COMUNE DI SINALUNGA

Regolamento Urbanistico Comunale

Rettifica errori materiali

RELAZIONE RESPONSABILE DEL PROCEDIMENTO

STATO VIGENTE:

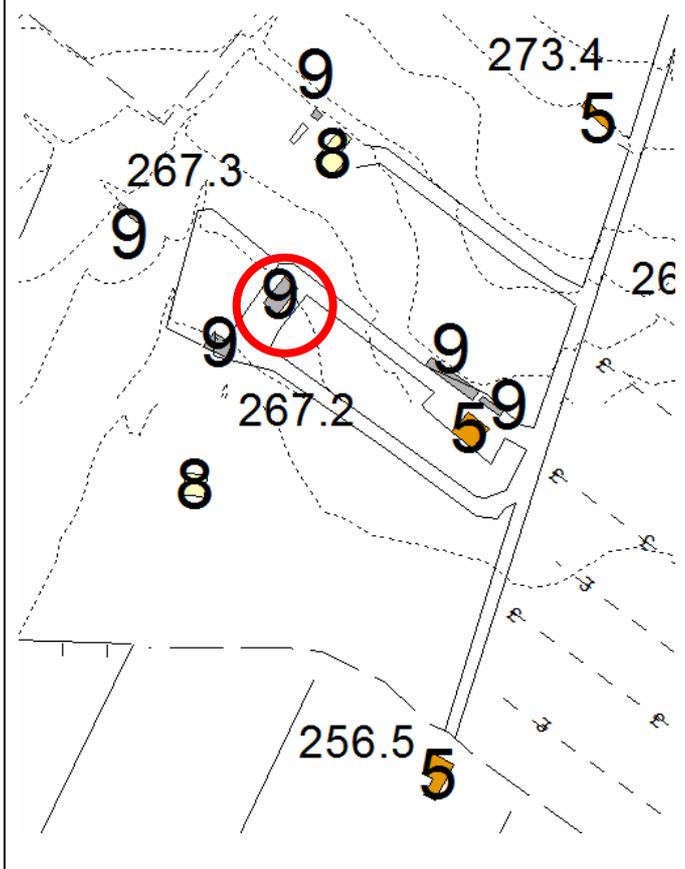
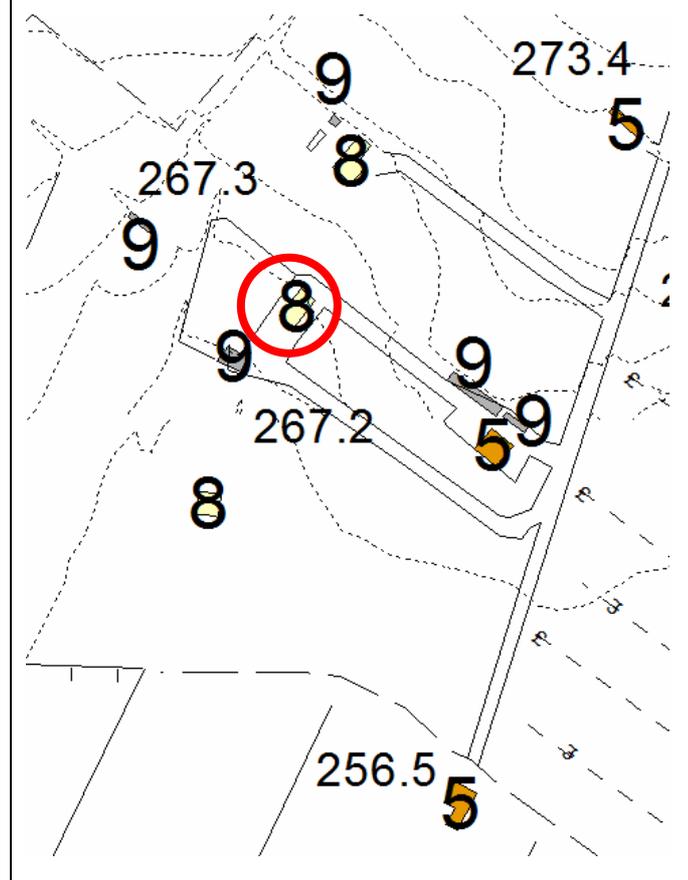
Si richiede la rettifica della classe di valore assegnata dal RU vigente ad un annesso agricolo situato in Bettolle, strada vicinale delle case nuove, dalla classe di valore "9" (art. 66 delle NTA: Edifici e manufatti a trasformabilità limitata) alla classe di valore "8" (art. 65 delle NTA: Volumi secondari).

Dalla documentazione fornita e dalle verifiche effettuate, è possibile rilevare che si tratta di un annesso pertinenziale a destinazione agricola, in muratura, realizzato con titolo edilizio n. 1748/1993.

Pertanto, viste le caratteristiche formali, costruttive e di destinazione d'uso del suddetto edificio si propone la rettifica della classe di valore "9" (art. 66 delle NTA: Edifici e manufatti a trasformabilità limitata) erroneamente assegnata, proponendo l'attribuzione della classe di valore "8" (art. 65 delle NTA: Volumi secondari).

STATO VIGENTE:

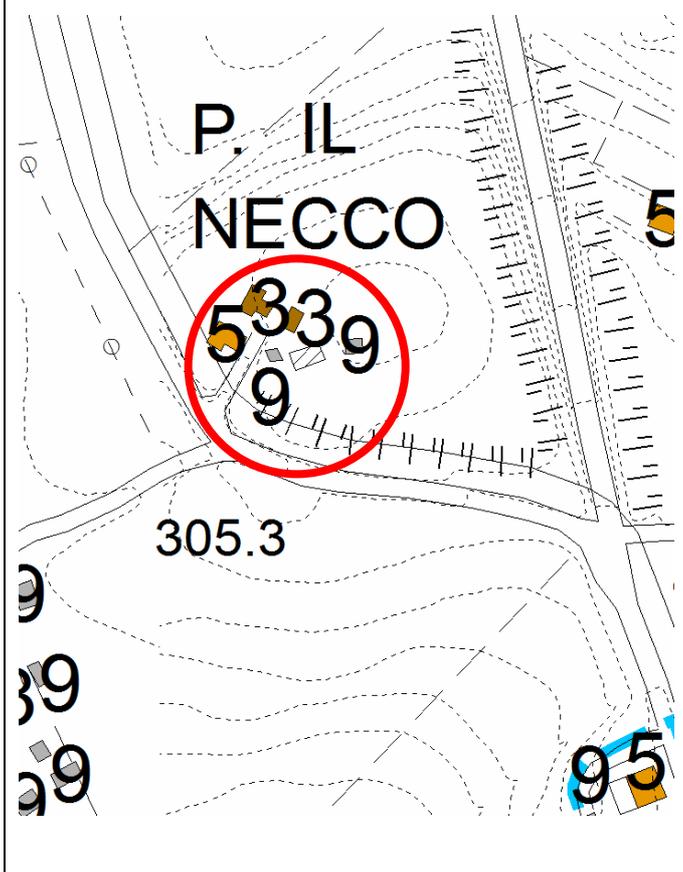
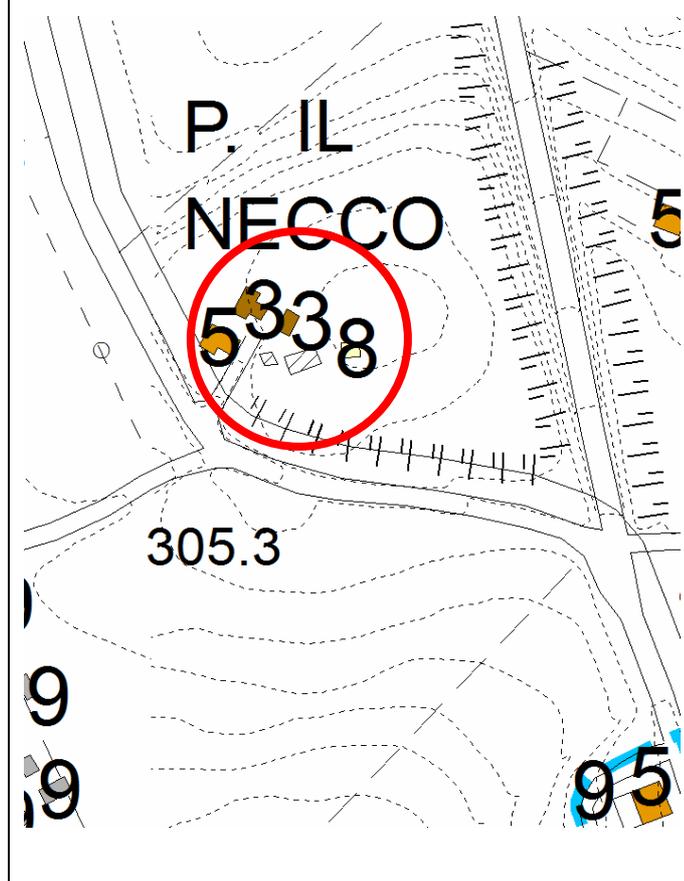
Si richiede la rettifica della classe di valore assegnata dal RU vigente ad un annesso agricolo situato in Loc. Podere Necco a Guazzino, dalla classe di valore "9" (art. 66 delle NTA: Edifici e manufatti a trasformabilità limitata) alla classe di valore "8" (art. 65 delle NTA: Volumi secondari).

Si chiede, inoltre, l'eliminazione dalla cartografia di due volumi non più esistenti

Dalla documentazione fornita e dalle verifiche effettuate, è possibile rilevare che si tratta di un annesso pertinenziale a destinazione agricola, costruito in epoca remota in muratura e oggi prevalentemente diruto.

Pertanto, viste le caratteristiche formali, costruttive e di destinazione d'uso del suddetto edificio si propone la rettifica della classe di valore "9" (art. 66 delle NTA: Edifici e manufatti a trasformabilità limitata) erroneamente assegnata, proponendo l'attribuzione della classe di valore "8" (art. 65 delle NTA: Volumi secondari).

Viene inoltre accolta la richiesta di eliminazione dalla cartografia di un edificio non più esistente e attualmente classificato in classe "9"

STATO VIGENTE:

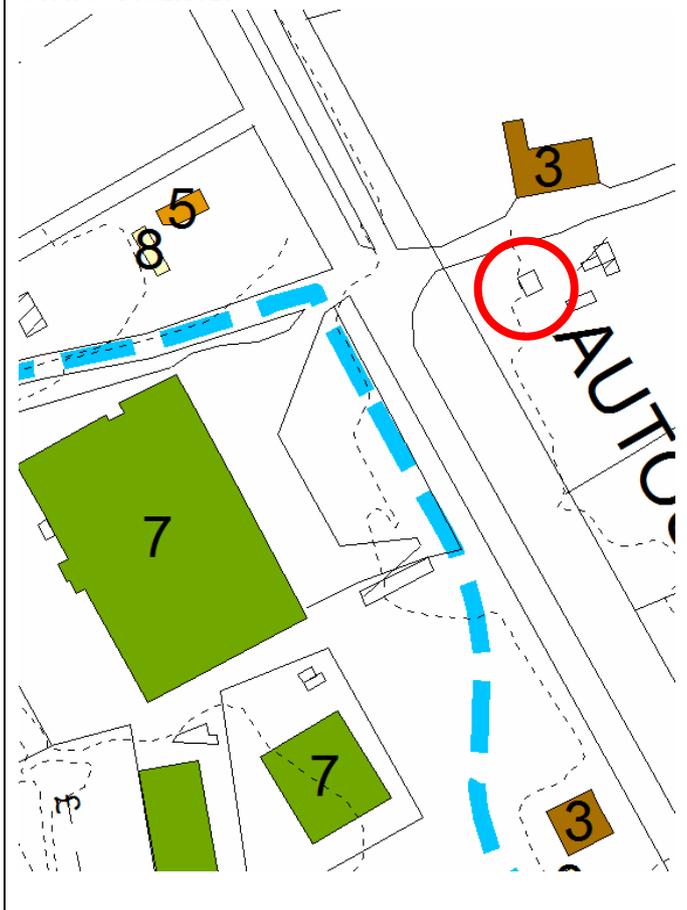
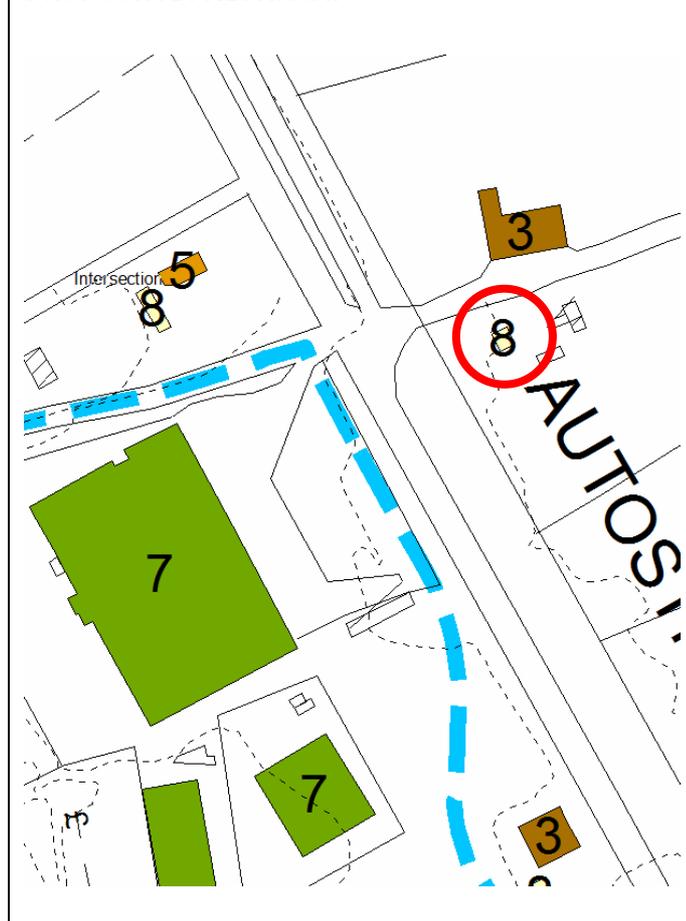
Si chiede l'assegnazione della classe di valore "8" (art. 65 delle NTA: Volumi secondari) ad un annesso pertinenziale attualmente non classificato e situato in Loc. Carpineta a Scrofiano

Dalla documentazione fornita e dalle verifiche effettuate, è possibile rilevare che si tratta di un annesso pertinenziale a destinazione residenziale (Garage), costruito in muratura di cotto e attualmente non classificato.

Pertanto, viste le caratteristiche formali, costruttive e di destinazione d'uso del suddetto annesso si propone l'attribuzione dalla classe di valore "8" (art. 65 delle NTA: Volumi secondari).

STATO VIGENTE:

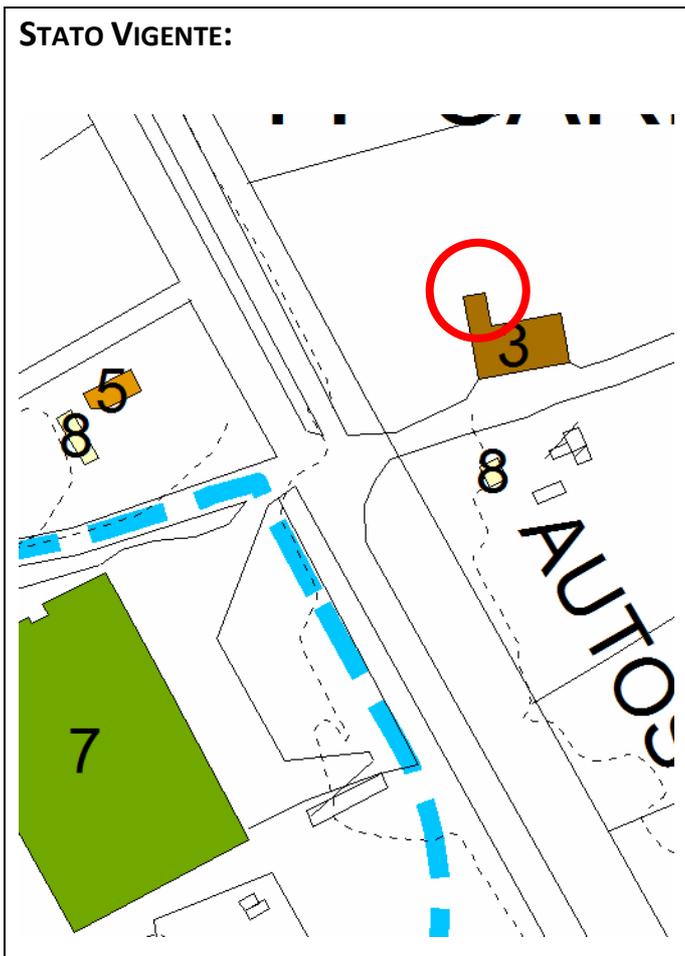
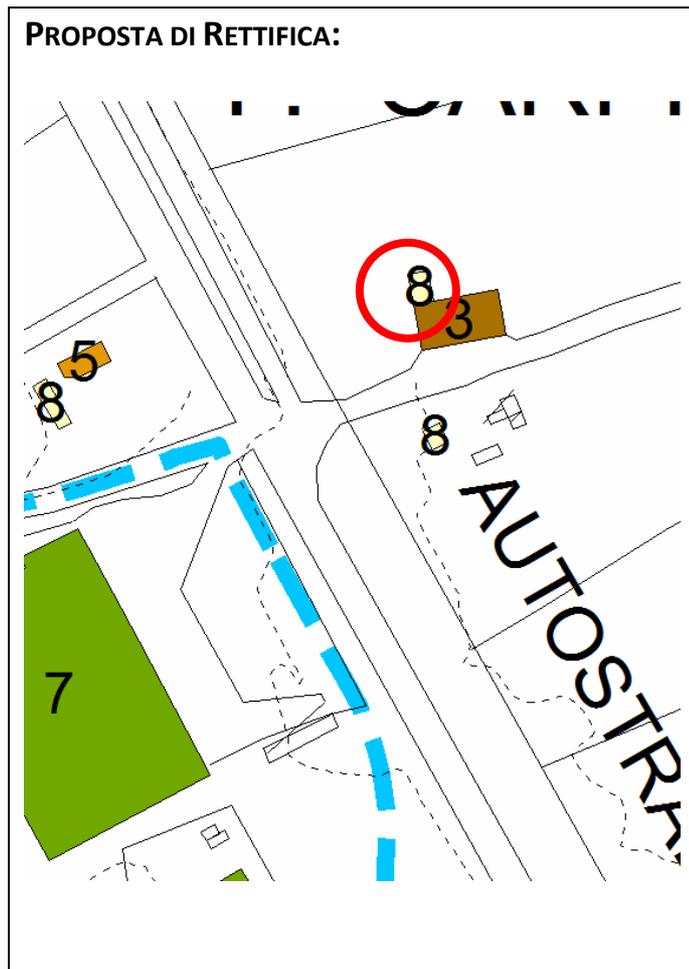
Si richiede la rettifica della classe di valore assegnata dal RU vigente ad un annesso pertinenziale situato in Loc. Carpineta a Scrofiano, dalla classe di valore "3" (art. 60 delle NTA: Altri edifici o complessi di carattere storico o testimoniale antecedenti al 1954), alla classe di valore "8" (art. 65 delle NTA: Volumi secondari)

Dalla documentazione fornita e dalle verifiche effettuate, è possibile rilevare che si tratta di un annesso pertinenziale, costruito in muratura di cotto e realizzato negli anni sessanta in adiacenza dell'edificio principale di più antica costruzione, di cui costituisce una appendice ma senza presentarne le stesse qualità architettoniche e testimoniali.

Pertanto, viste le caratteristiche formali, costruttive e di destinazione d'uso del suddetto edificio si propone la rettifica della classe di valore "3" (art. 60 delle NTA: Altri edifici o complessi di carattere storico o testimoniale antecedenti al 1954) erroneamente assegnata, proponendo l'attribuzione della classe di valore "8" (art. 65 delle NTA: Volumi secondari).

STATO VIGENTE:

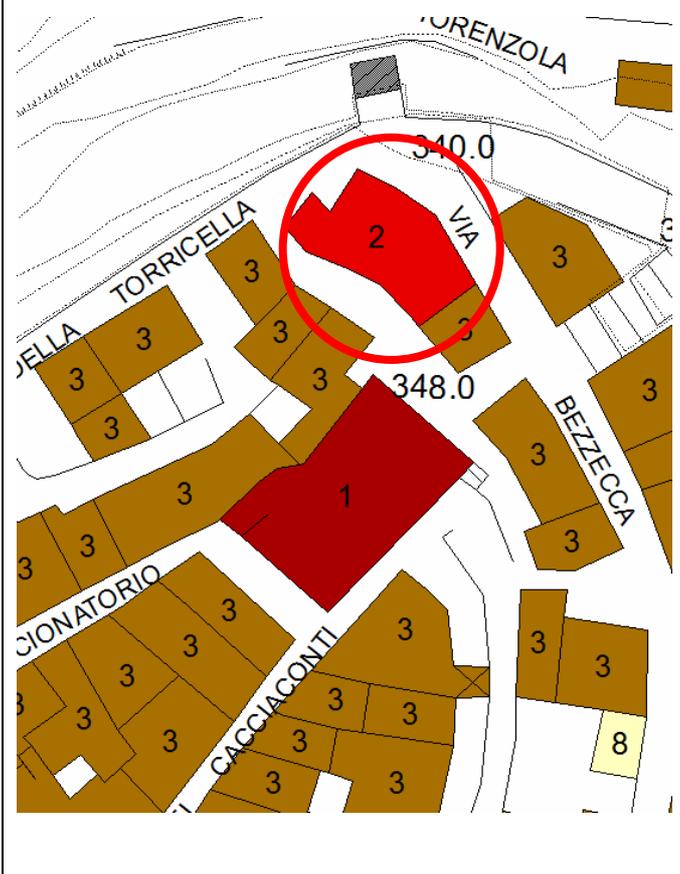
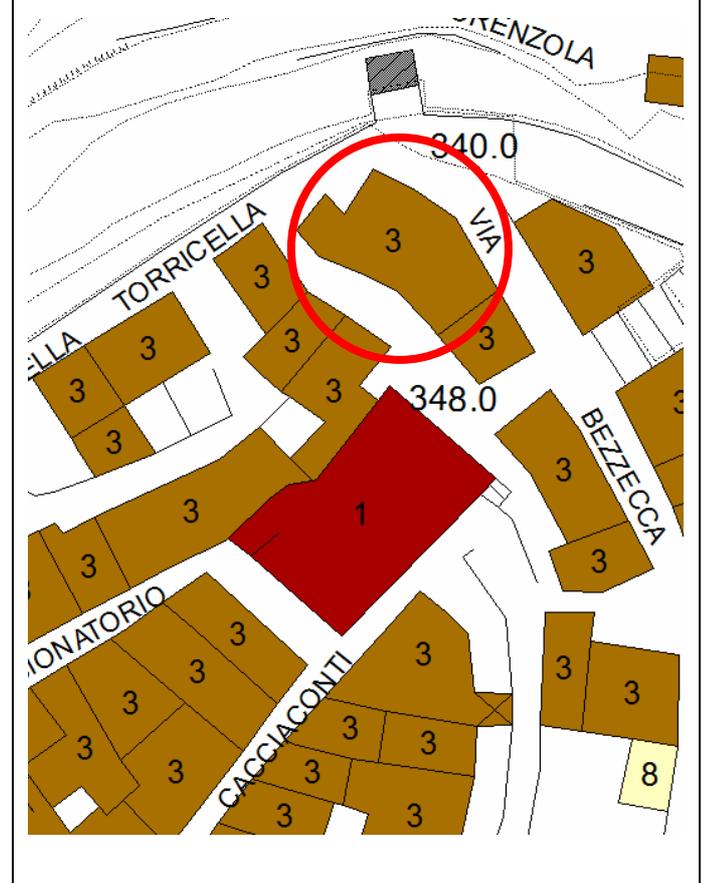
Si chiede la rettifica della classe di valore "2" (art. 59 delle NTA del RU - Edifici o complessi di rilevante valore storico e architettonico antecedenti al 1954) assegnata ad un edificio localizzato nel centro storico di Sinalunga, via Torricella, nella classe di valore "3" (art. 60 delle NTA del RU - Altri edifici o complessi di carattere storico o testimoniale antecedenti al 1954)

Dalla documentazione fornita e dalle verifiche effettuate, è possibile rilevare che si tratta di un edificio residenziale situato nel centro storico di Sinalunga.

Nonostante la buona qualità architettonica dell'intero complesso si ritiene che esso non presenti caratteristiche tali da giustificare il suo inserimento nella classe di valore 2 del RU, riservata agli edifici o complessi di rilevante valore storico architettonico. Si ritiene invece che esso presenti caratteristiche di qualità architettonica simile ed omogenea rispetto a quella presente in tutti gli edifici adiacenti che costituiscono il centro storico di Scrofiano, e che il RU ha inserito nella classe di valore 3 "Altri edifici o complessi di carattere storico testimoniale antecedenti al 1954"

Pertanto, viste le caratteristiche formali, costruttive e di destinazione d'uso del suddetto edificio si propone la rettifica della classe "2" erroneamente assegnata e l'attribuzione della classe di valore "3" (art. 60 delle NTA del RU - Altri edifici o complessi di carattere storico testimoniale antecedenti al 1954)

STATO VIGENTE:

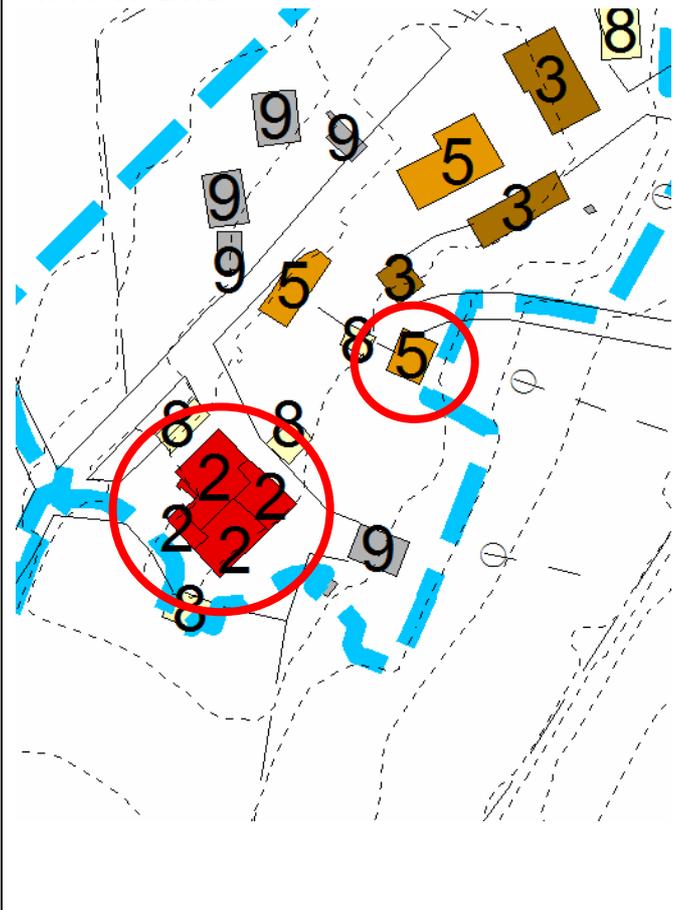
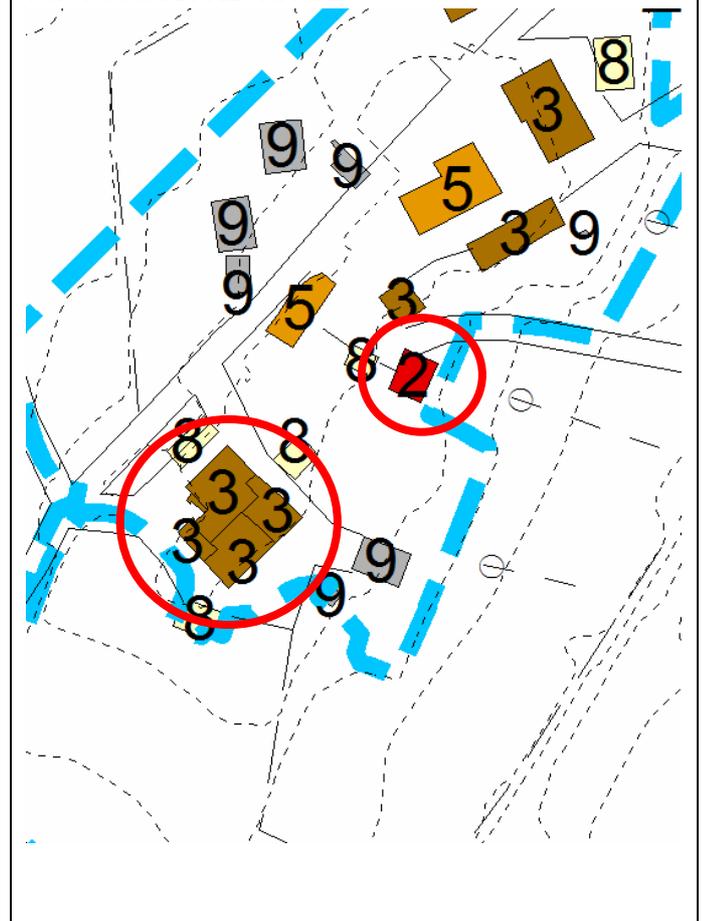
Si chiede la rettifica dalla classe di valore "2" (art. 59 NTA del RU - Edifici o complessi di rilevante valore storico architettonico antecedenti al 1954) alla classe di valore "3" (art. 60 NTA del RU - Altri edifici o complessi di carattere storico e testimoniale antecedenti al 1954) da applicare ad un complesso edilizio localizzato a Bettolle, via Caselle Alte.

Si chiede inoltre la rettifica della classe di valore "5" (art. 62 NTA del RU - Edifici o complessi privi di interesse architettonico di formazione successiva al 1954) attribuita alla "Villa Tempora" a Bettolle, proponendone l'inserimento nella classe di Valore "2" (art. 59 NTA del RU - Edifici o complessi di rilevante valore storico architettonico antecedenti al 1954)

Dalla documentazione fornita e dalle verifiche effettuate, è possibile rilevare che il complesso edilizio di via delle Caselle Alte a Bettolle si è formato, per fasi, anteriormente al 1954 e presenta oggi caratteri tipici dell'edilizia rurale dei nostri territori. Non si ritiene però che la qualità complessiva dell'intero nucleo sia tale da poterlo individuare quale "complesso di rilevante valore storico architettonico" ai sensi dell'art. 59 delle NTA del RU.

Ancora più evidente l'errore di classificazione relativo alla "Villa Tempora" che, pur non presente nel Catasto Leopoldino, rappresenta un esempio decisamente interessante delle architetture toscane realizzate a cavallo tra il 1800 e il 1900. In tal senso esso è inserito tra i B.S.A. del PTC della Provincia di Siena.

- Complesso edilizio via Caselle Alte: dalla classe di valore "2" (art. 59 NTA del RU - Edifici o complessi di rilevante valore storico architettonico antecedenti al 1954) alla classe di valore "3" (art. 60 NTA del RU - Altri edifici o complessi di carattere storico e testimoniale antecedenti al 1954)
- Villa Tempora: dalla classe di valore "5" (art. 62 NTA del RU - Edifici o complessi privi di interesse architettonico di formazione successiva al 1954) alla classe di valore "2" (art. 59 NTA del RU - Edifici o complessi di rilevante valore storico architettonico antecedenti al 1954)

STATO VIGENTE:

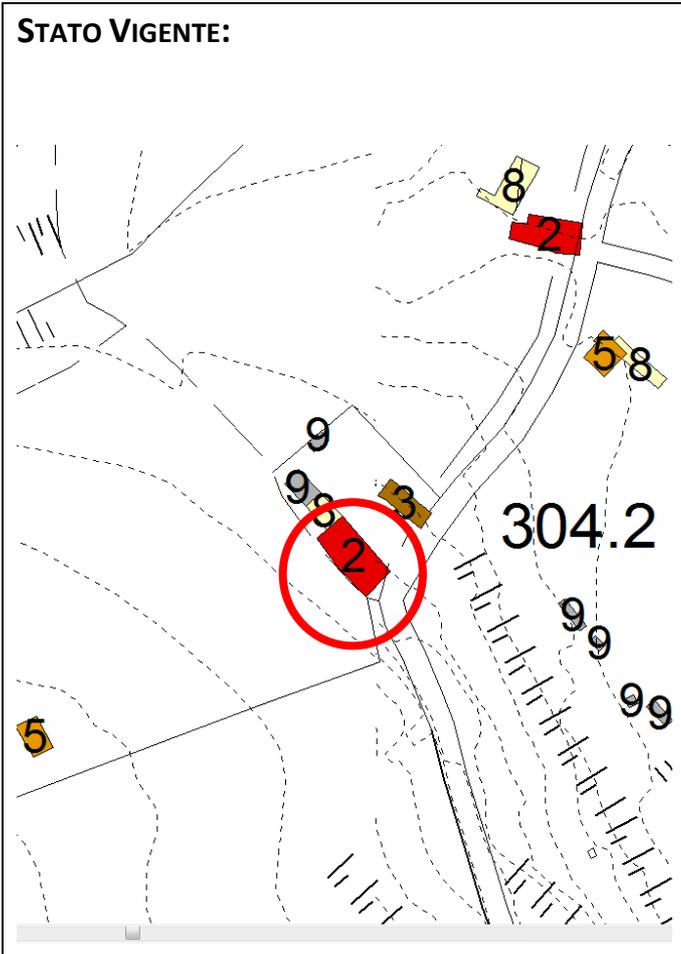
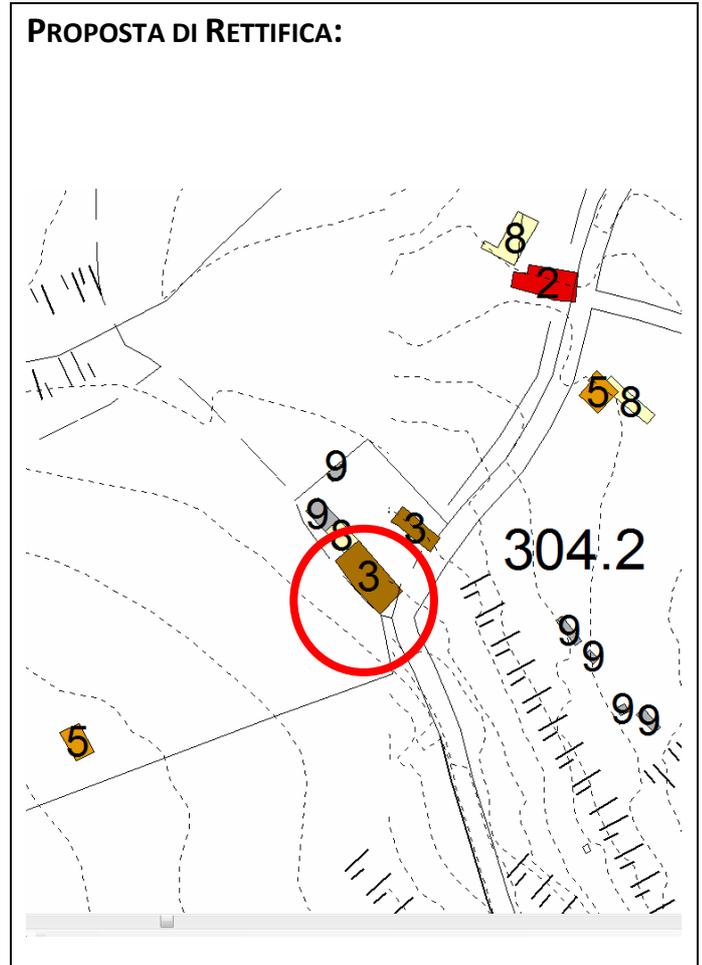
Si chiede la rettifica della classe di valore "2" (art. 59 delle NTA del RU - Edifici o complessi di rilevante valore storico e architettonico antecedenti al 1954) assegnata ad un edificio localizzato in via della Pietraia a Sinalunga, nella classe di valore "3" (art. 60 delle NTA del RU - Altri edifici o complessi di carattere storico o testimoniale antecedenti al 1954)

Dalla documentazione fornita e dalle verifiche effettuate, è possibile rilevare che si tratta di un edificio residenziale situato lungo via della Pietraia, a nord del centro storico di Sinalunga.

Esso non risulta presente nel catasto Leopoldino ed è stato realizzato in epoca successiva, con ulteriori interventi di ampliamento, ante e post 1954, fino ai nostri giorni.

Nonostante la presenza di caratteri tipici dell'edilizia rurale dei nostri territori, non si ritiene però che la qualità complessiva dell'intero edificio sia tale da poterlo individuare quale elemento "di rilevante valore storico architettonico" ai sensi dell'art. 59 delle NTA del RU.

Pertanto, viste le caratteristiche formali, costruttive e di destinazione d'uso del suddetto edificio si propone la rettifica della classe "2" (art. 59 delle NTA del RU - Edifici o complessi di rilevante valore storico e architettonico antecedenti al 1954) erroneamente assegnata e l'attribuzione della classe di valore "3" (art. 60 delle NTA del RU - Altri edifici o complessi di carattere storico testimoniale antecedenti al 1954)
